大間原子力発電所審査資料	
資料番号	OM1-CA182-R02
提出年月日	2023年9月25日

敷地ごとに震源を特定して策定する地震動のうち内陸地殻内地震について

(コメント回答 その3)

(F-14 断層, 及び奥尻3連動による地震の地震動評価)

奥尻3連動による地震を検討用地震として選定したプロセス

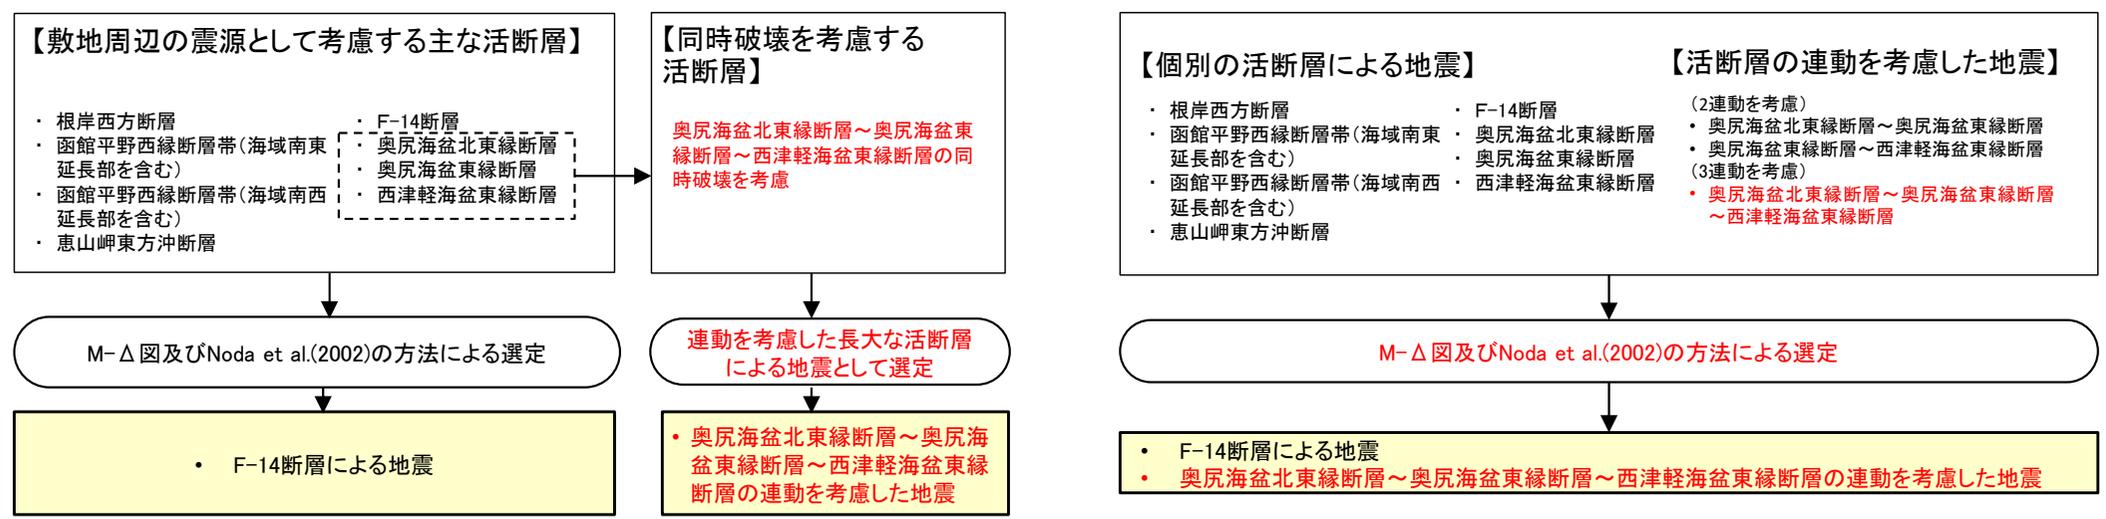
【奥尻3連動による地震を検討用地震として選定したプロセスについて】 コメントNo.S4-27

- ・ 奥尻海盆北東縁断層, 奥尻海盆東縁断層, 西津軽海盆東縁断層の連動を考慮することで長大な活断層となり, 敷地に及ぼす影響が大きいと考えられるため, 検討用地震に選定した。

- ・ 個別の活断層による地震と活断層の連動を考慮した地震を選定対象とし, 「地震規模及び震央距離と震度の関係(M-Δ図)による敷地の震度」及び「Noda et al.(2002)の方法」を踏まえ, 検討用地震を選定するプロセスとする。
  - M-Δ図による敷地の震度の推定によれば, 「奥尻3連動による地震」が, 震度VI程度であり, 敷地に及ぼす影響が大きい。
  - Noda et al.(2002)の方法によれば, 長周期域において「奥尻3連動による地震」の敷地に及ぼす影響が大きい。
- ・ 以上から, 奥尻3連動による地震を検討用地震として選定する。

#### Noda et al.(2002)のデータ範囲とF-14断層による地震の関係

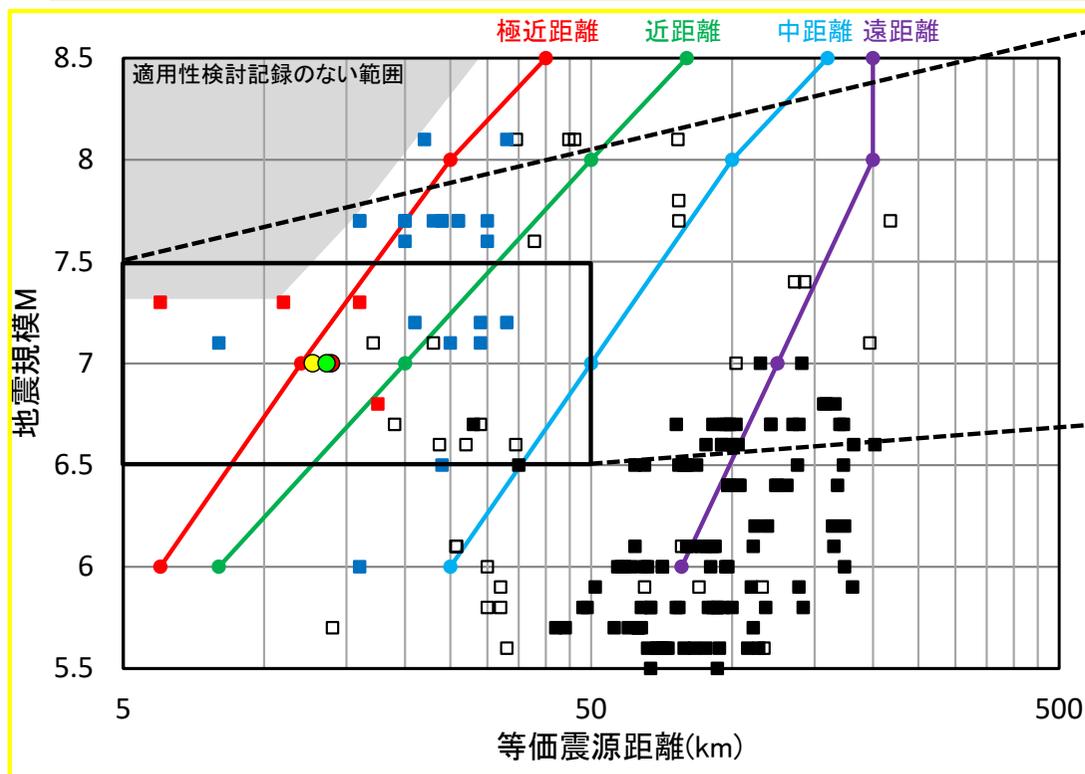
コメントNo.S4-24

## 応答スペクトルに基づく地震動評価結果

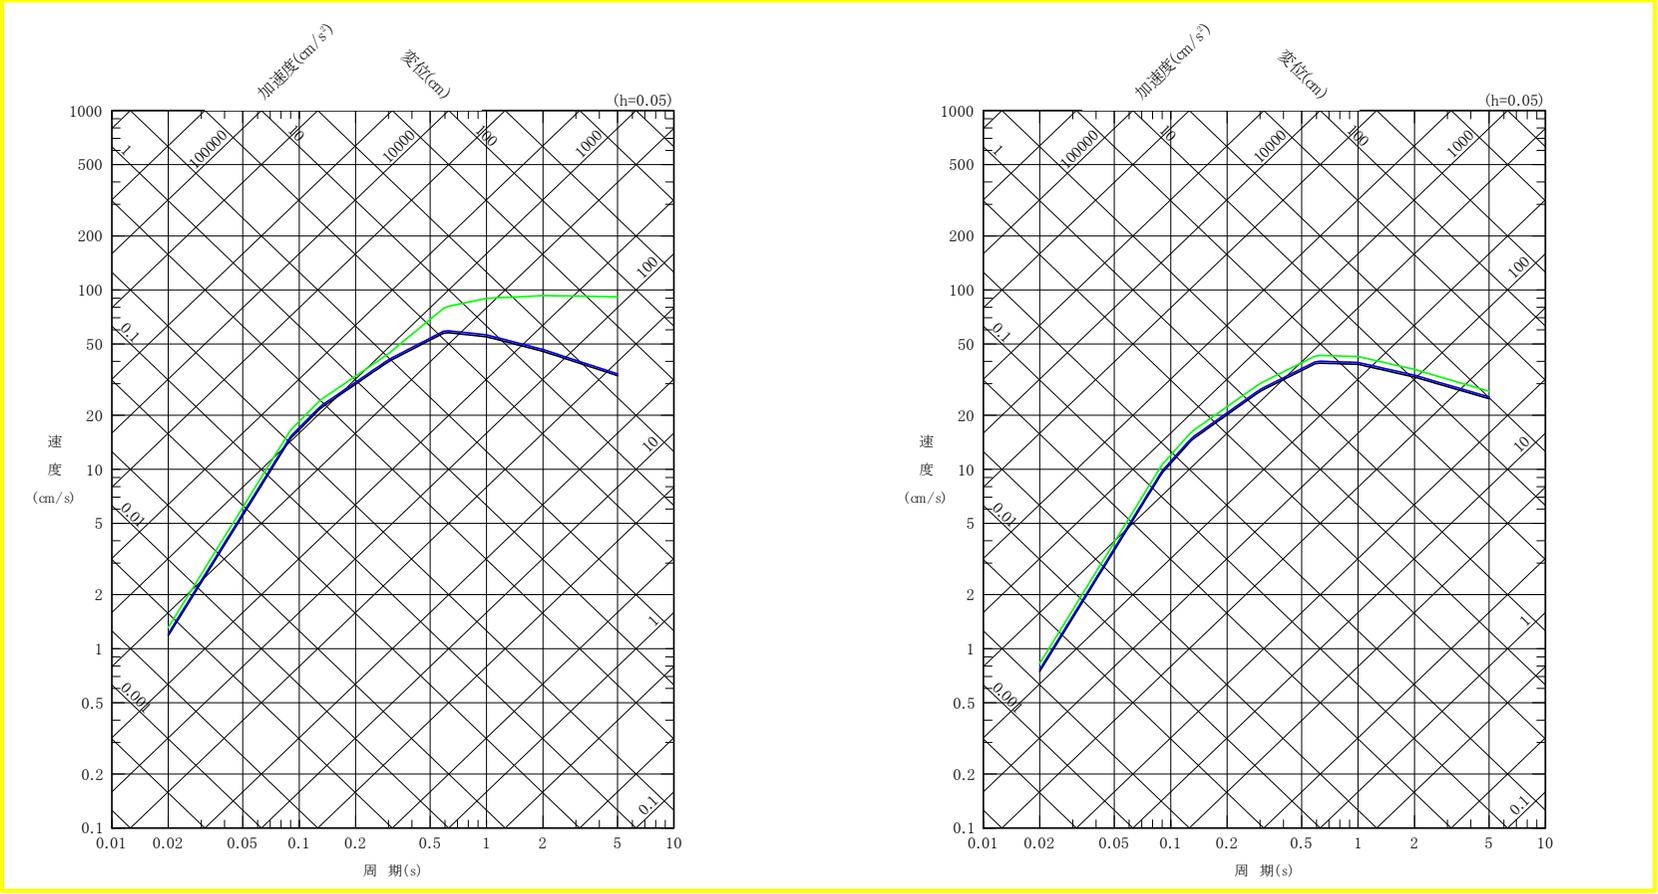
コメントNo.S4-24

- 応答スペクトルに基づく地震動評価結果を示す。
- 応答スペクトルに基づく地震動評価手法として、Noda et al.(2002)による方法(内陸補正なし)を用いた。
- 断層傾斜角の不確かさケースでは、断層面が敷地に近づき、敷地がNFRD効果の卓越範囲内に含まれることから、NFRD効果を考慮する。

### ②基本ケースの震源モデルの考え方(8/13):破壊開始点の設定(1/6)

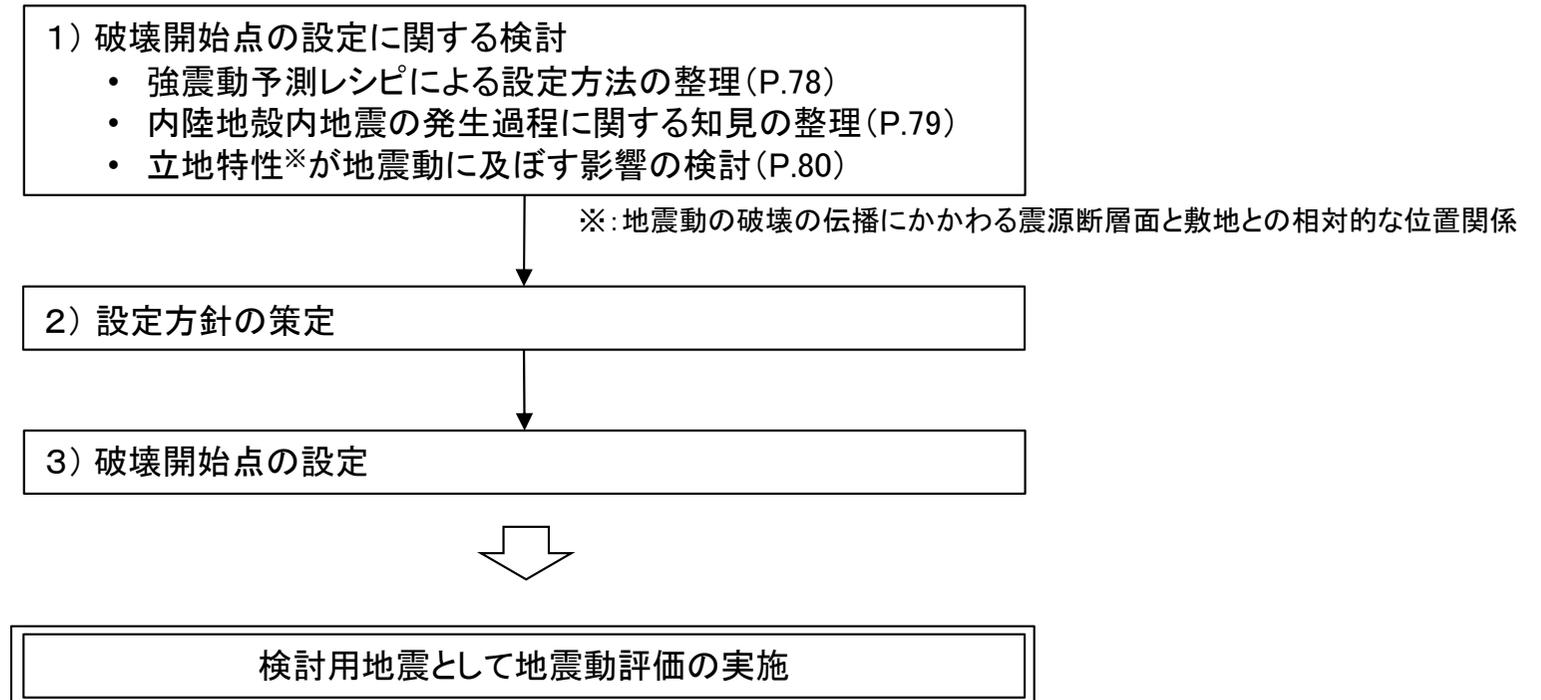
コメントNo.S4-28

- アスペリティの位置は、下記のとおり各セグメントにおいて、敷地に最も近づく位置に配置する。
- アスペリティの平面位置は、敷地に最も近づくように、敷地と各アスペリティの間の距離が最短となるように配置する。具体的には、北部セグメントではセグメント南端に、南部セグメントではセグメント北端に配置する。中央セグメントでは、敷地に最も近づくように、敷地とアスペリティ中心を結ぶ線分が、走向に直交するように配置する。
- アスペリティの深さは、右下図のとおり各セグメントのアスペリティが敷地に最も近くなるように断層下端に配置する。

## ②基本ケースの震源モデルの考え方(13/13):破壊開始点の設定(6/6)

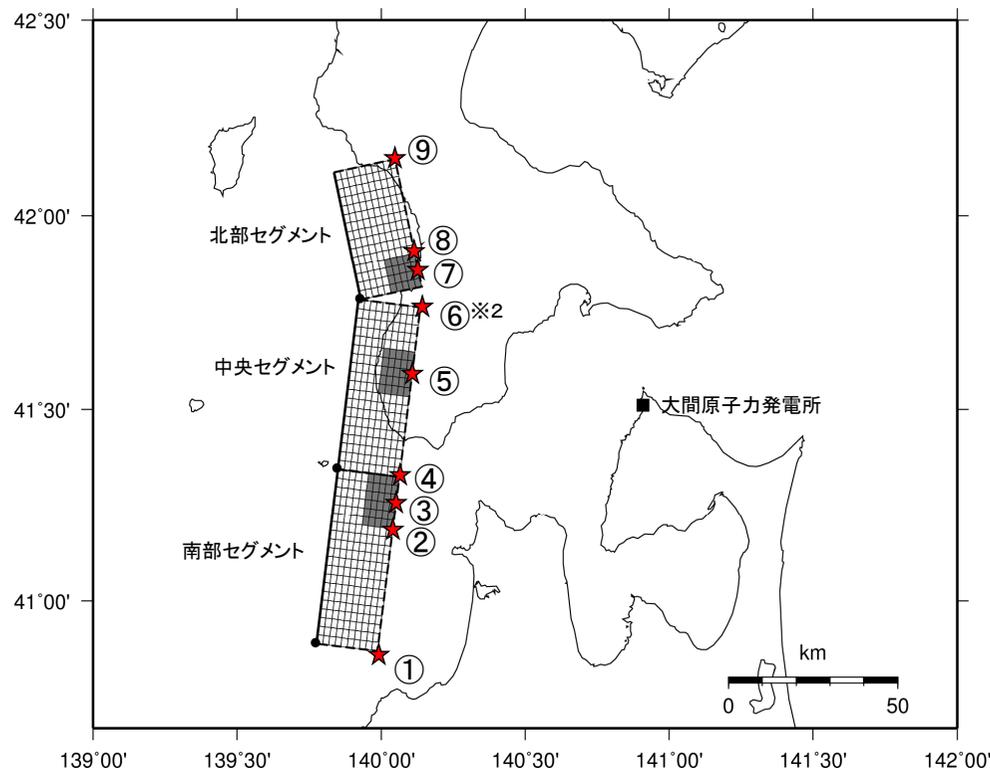
コメントNo.S4-28

## 3) 破壊開始点の設定

## ハイブリッド合成法による地震動評価(1/2):基本ケース

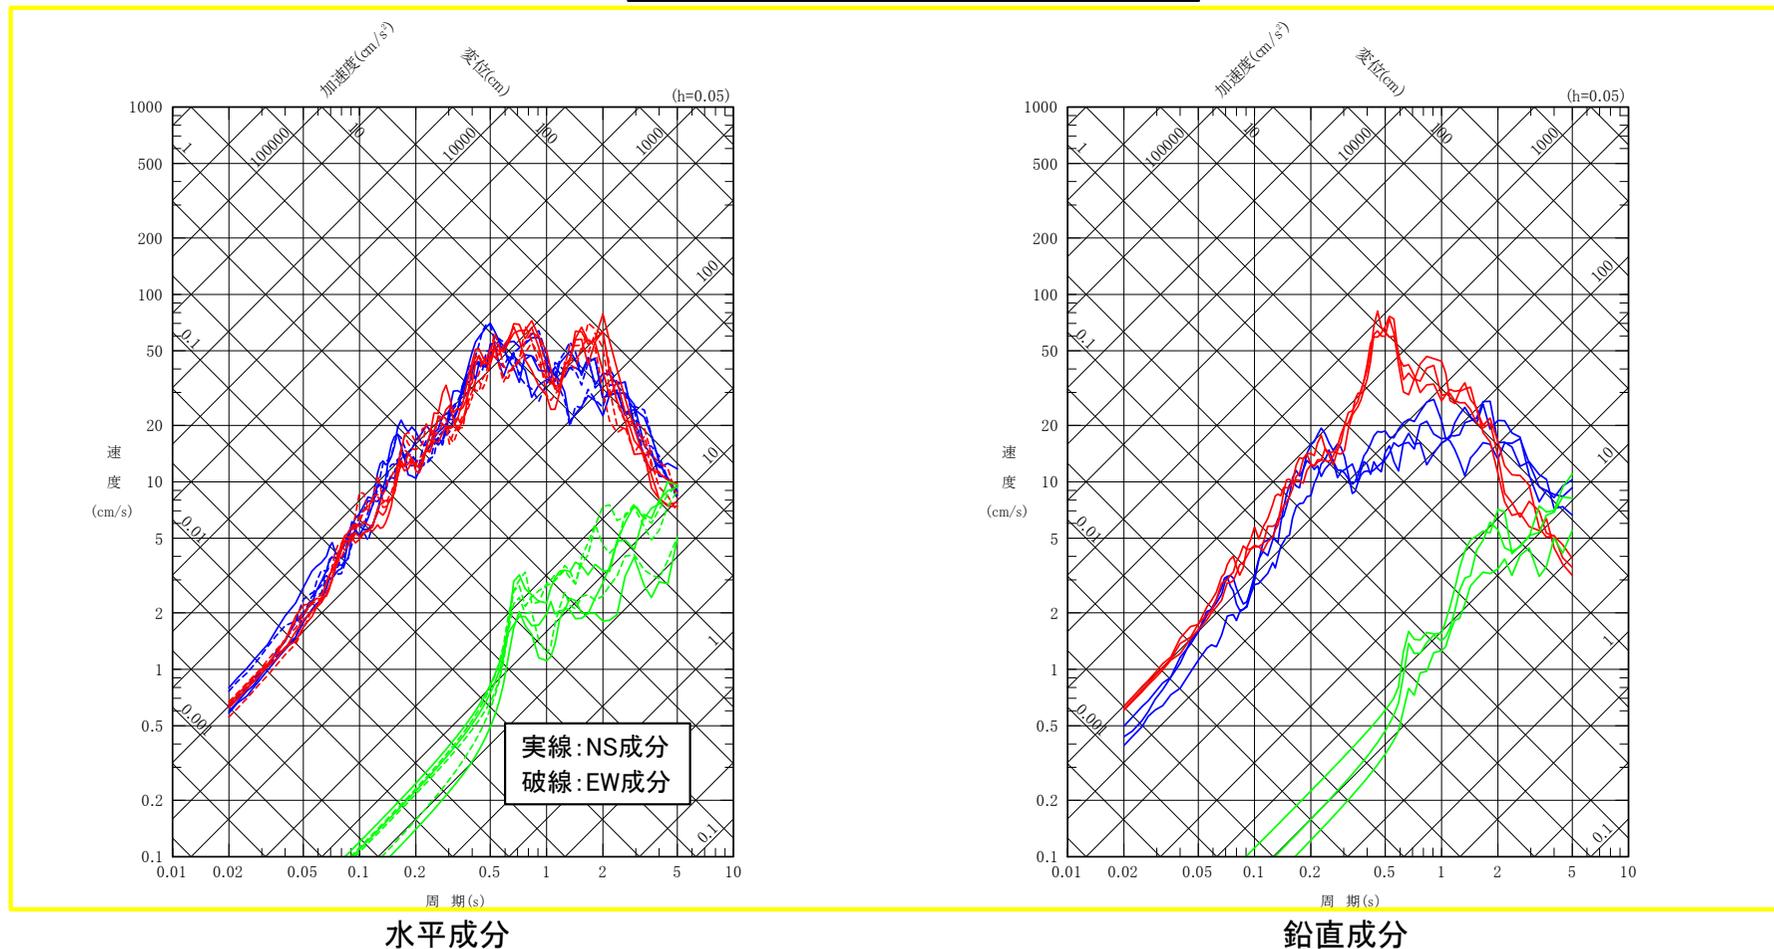
No.	項目	指摘時期	コメント内容	該当箇所	関連した修正箇所※
S4-27	奥尻三連動による地震	第1073回会合 (2022.9.16)	奥尻3連動の地震について、M-Δ図による検討用地震の選定を行い、単体モデルや2連動ではなく、長大な活断層である3連動を検討用地震として選定したプロセスを示すこと。	検討用地震の選定プロセス ・P.(5) ・2章 P.3 ・2.1節 P.5～P.8 ・(補足1) P.111～P.112	—
S4-28	奥尻三連動による地震	第1073回会合 (2022.9.16)	奥尻3連動の地震における破壊開始点をアスペリティの下端、側方あるいは上端に設定する考え方もあるところ、アスペリティ下端に設定することについて、断層と敷地との位置関係の立地特性を踏まえた選定理由を記載すること。	破壊開始点の設定の考え方 ・P.(6) ・4.2節 P.77～P.82 ・(補足8) P.133～P.145	—
S4-29	奥尻三連動による地震	第1073回会合 (2022.9.16)	奥尻3連動による地震の長周期への影響評価に関し、ハイブリッド合成法に用いた理論的手法の図を示すとともに、経験的グリーン関数法による地震動評価結果を採用する妥当性について説明すること。	理論的手法の図の追加 ・(補足10) P.153～P.155	—

- 基本ケースのハイブリッド合成法(統計的グリーン関数法と理論的手法のハイブリッド合成)による地震動評価は、経験的グリーン関数法と比べて、破壊開始点によらず水平成分では同程度、鉛直成分では周期0.5秒付近を除きおおむね同程度である。
- 以上から、基本ケースにおいて、ハイブリッド合成法及び理論的手法による地震動評価では周期5秒までの長周期側における卓越は認められないため、敷地の観測記録を用いた経験的グリーン関数法による地震動評価を採用する。
